改善箇所説明図

改善の内容

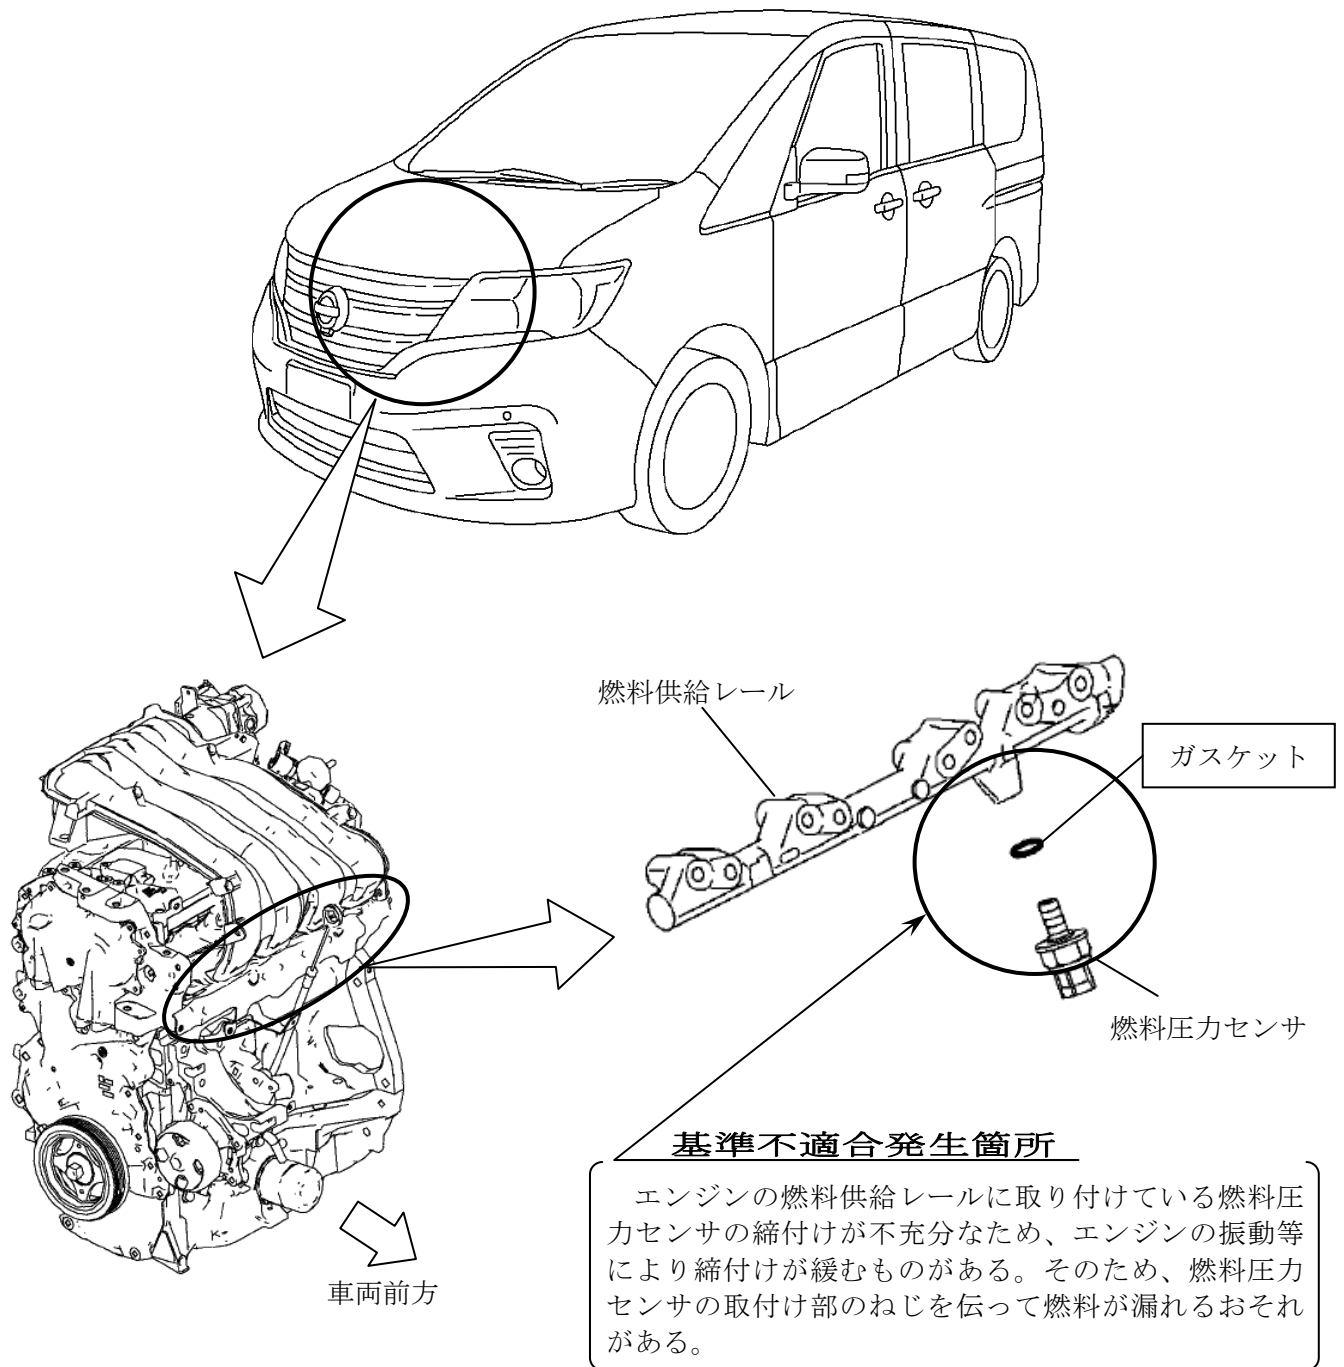
全車両、燃料圧力センサ取付け部の燃料漏れの有無を点検し、漏れないものは当該センサを適正なトルクで増し締めし、漏れのあるものは取付け部のガスケットを新品に交換し、当該センサを適正なトルクで締付ける。
